DECKBLATT NR. 10

ZUM BEBAUUNGSPLAN : SCHACHET-STEINWALL
GEMEINDE : HAUZENBERG
LANDKREIS : PASSAU

VEREINFACHTES VERFAHREN NACH § 13 BAUGB

zum Bebauungsplan Schachet-Steinwall

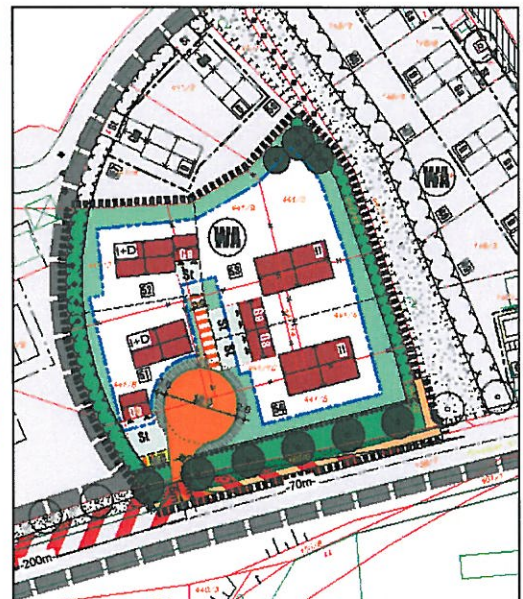
Die im rechtsgültigen Deckblatt Nr. 4 dargestellten Bauparzellen Nr. 51-56 und das dazugehörige Zufahrtsgrundstück wurden zwischenzeitlich von einem privaten Bauherrn erworben welcher insgesamt nur mehr 4 Wohngebäude darauf errichten möchte.

Da bisher 6 Parzellen und 12 Gemeinschaftsgaragen an einer Zufahrt zu einem "Vorhof" eingeplant waren, beantragte der Bauwerber die Änderung des Bebauungsplanes.

- Das betroffene Areal wird in 4 Bauparzellen aufgeteilt.
- Die Baugrenzen und die textlichen Festsetzungen werden angepasst.
- Die aus Gründen des Schallschutzes an der Passauer Straße geplanten Gemeinschaftsgaragen entfallen. Stattdessen wird die bereits vorgeschriebene Schallschutzmauer gem. beiliegendem Schallgutachten errichtet.
- Die Zufahrt wird von der östlichen Grundstücksgrenze in Richtung Westen verschoben.
